LINEA A.V. /A.C. TORINO – VENEZIA Tratta MILANO – VERONA
Lotto funzionale Brescia - Verona
PROGETTO ESECUTIVO

**RELAZIONE DI ISTRUTTORIA APPROVATIVA AL PROGETTO ESECUTIVO PPSS
RIA LOMBARDIA – CONDOTTA FOGNARIA IN PRESSIONE De 180**

INTERFERENZA IN31511-IN31514 PK 115+564

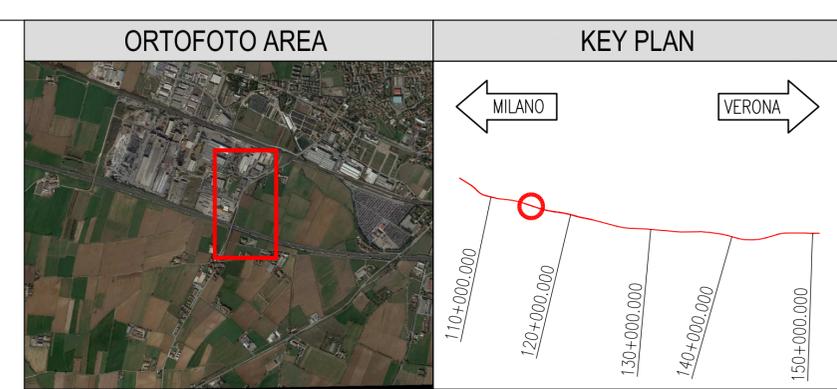
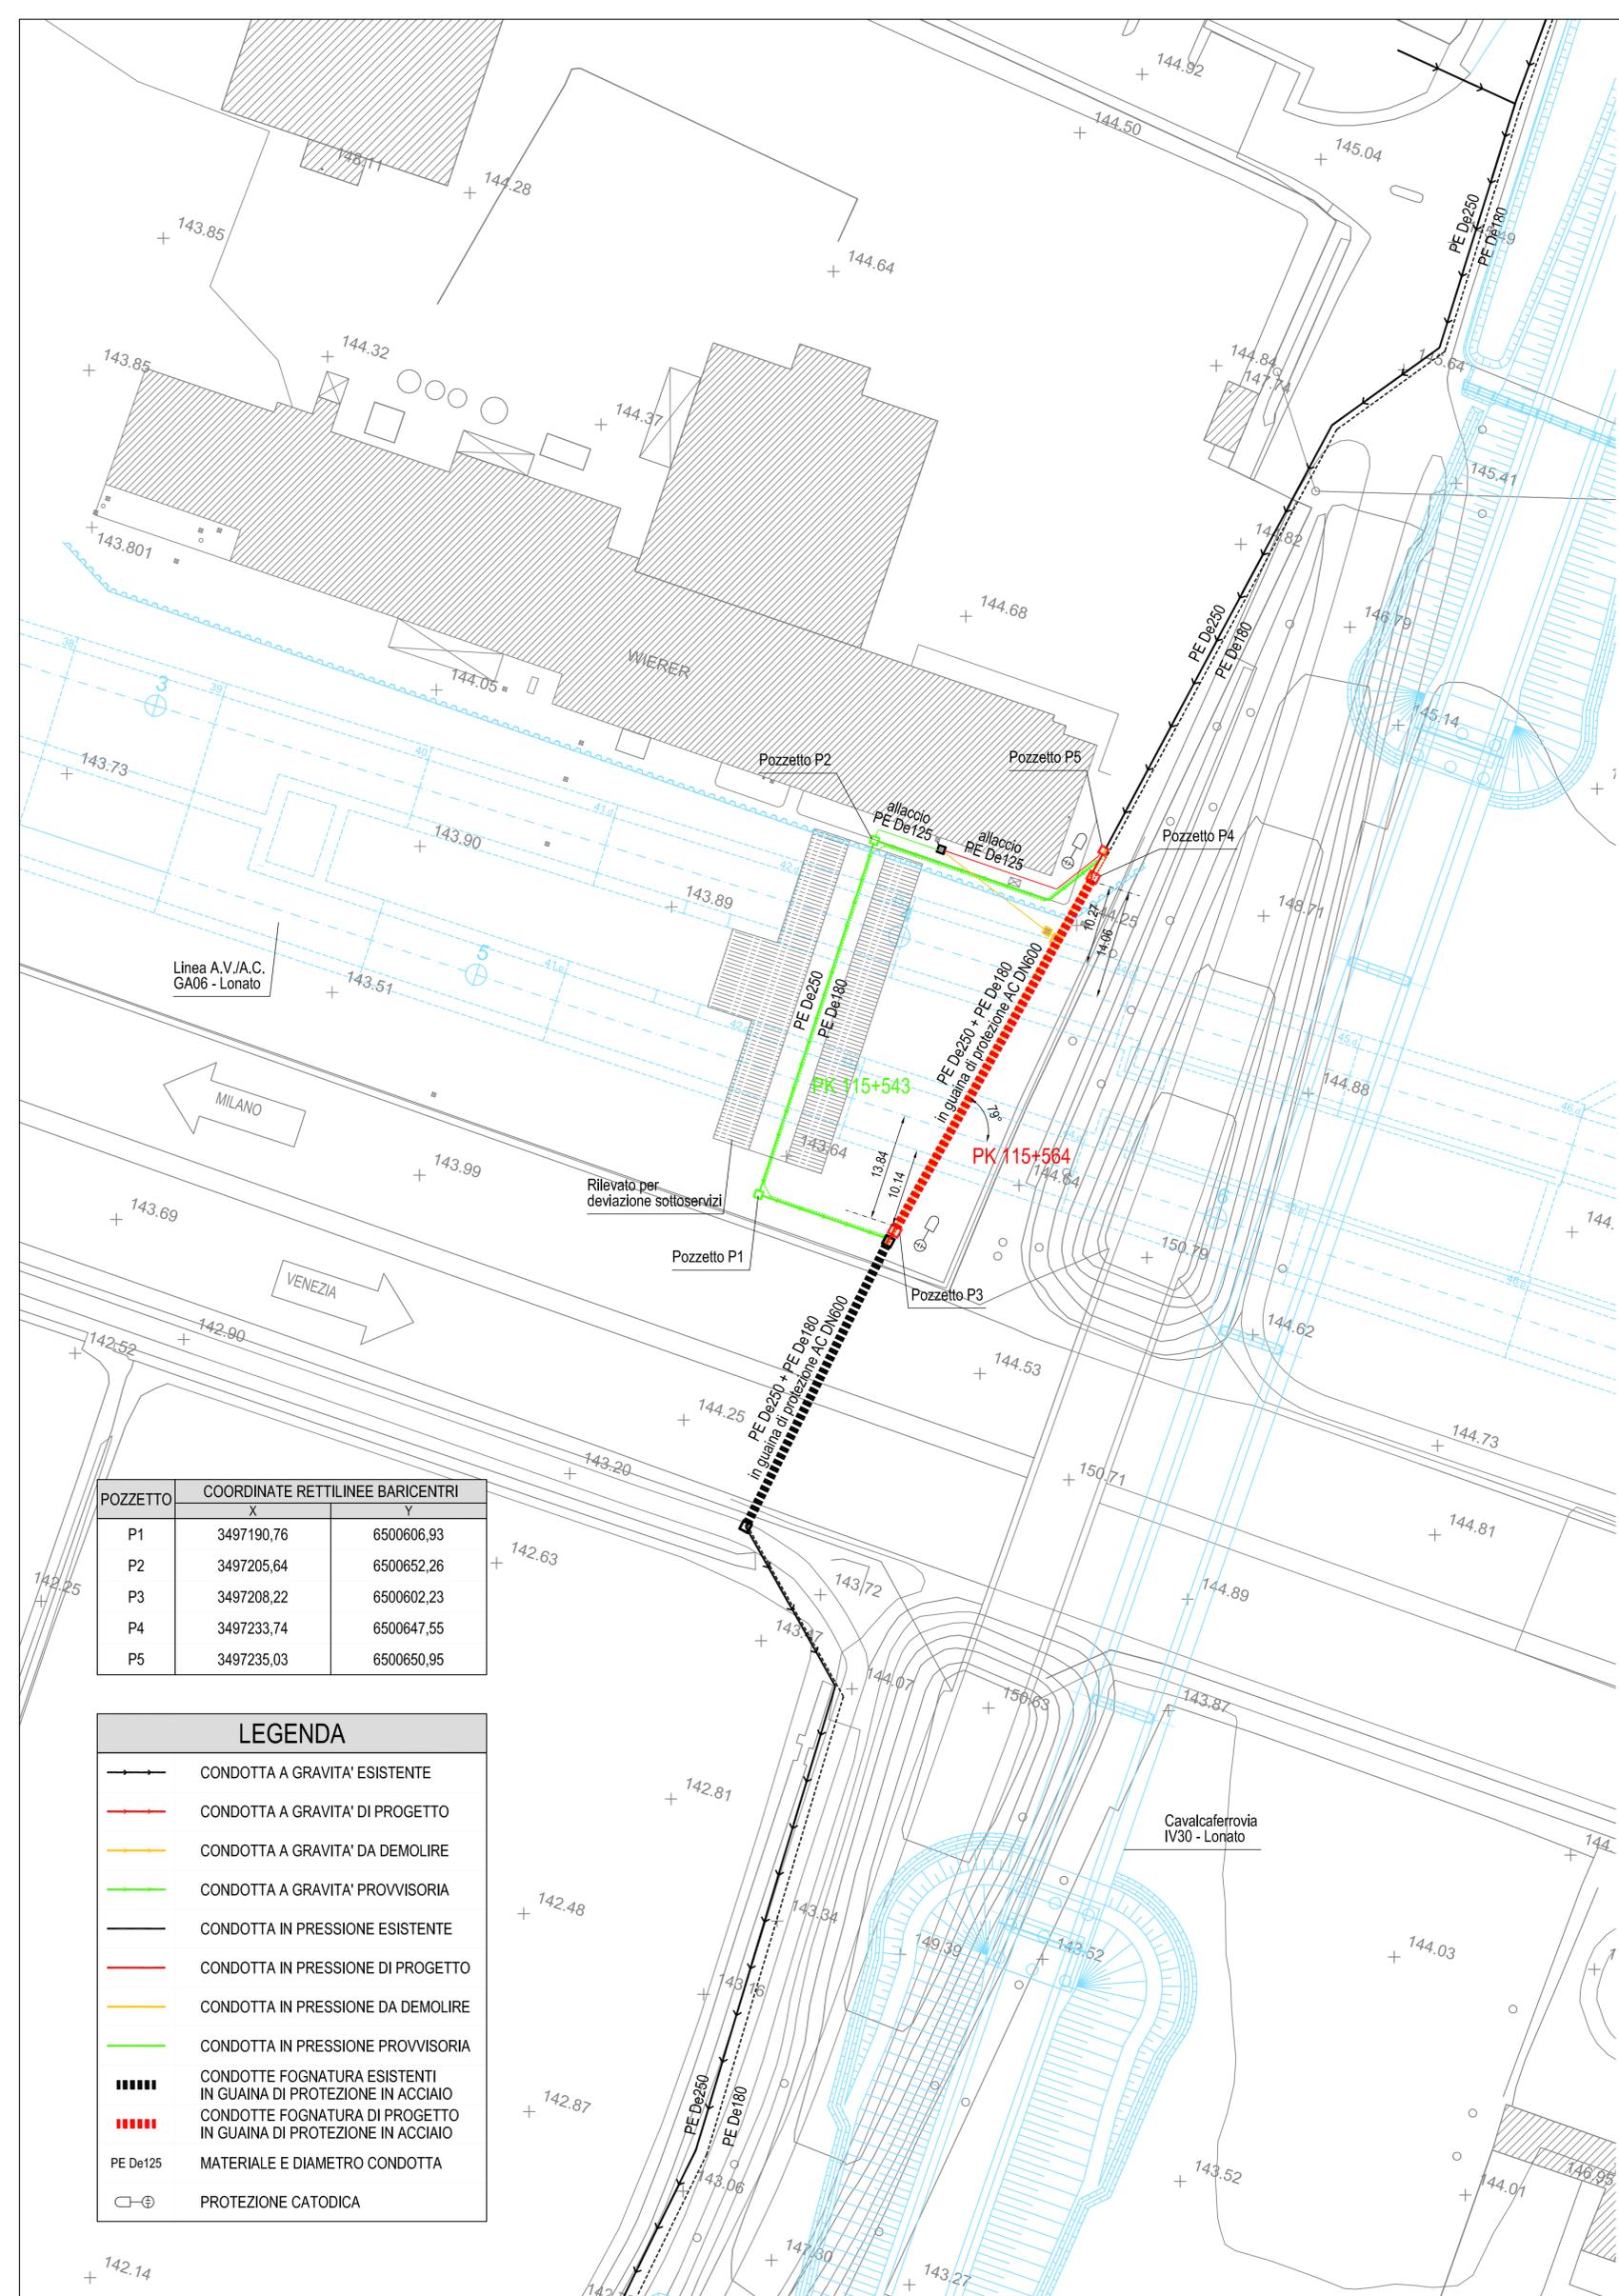
Il tracciato della risoluzione della condotta IN31511 in PEAD De 180 prevista in Progetto Esecutivo viene sostanzialmente modificato, rispetto al tracciato di Progetto Definitivo.

Il Progetto Esecutivo dell'interferenza della condotta IN31511 in PEAD De 180 garantisce comunque il mantenimento dei livelli qualitativi e prestazionali della medesima interferenza già previsti in Progetto Definitivo.
